Serviceopdatering af Oklima / Arcotherm varmekanoner

November 2020

Nye kontrolbokse og fotosensorer

BE40151

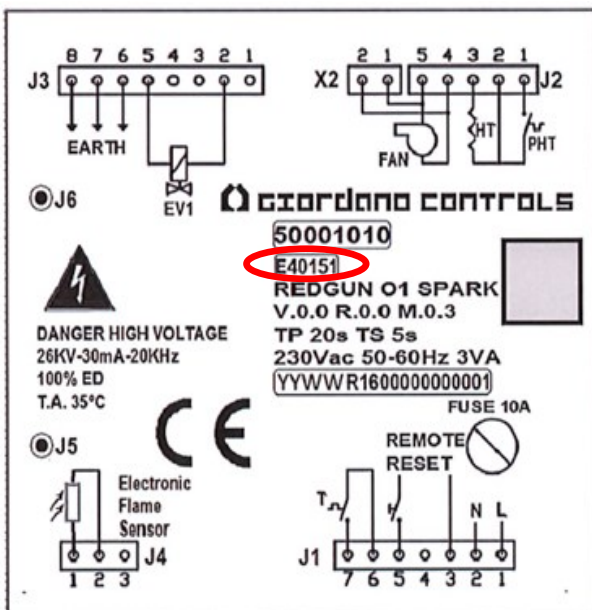
Nye kontrolkasser identificeres på det påtrykte varenummer E40151 eller E40152 (se rød markering nedenfor). Der er **ikke** varenummer på de gamle kontrolkasser.
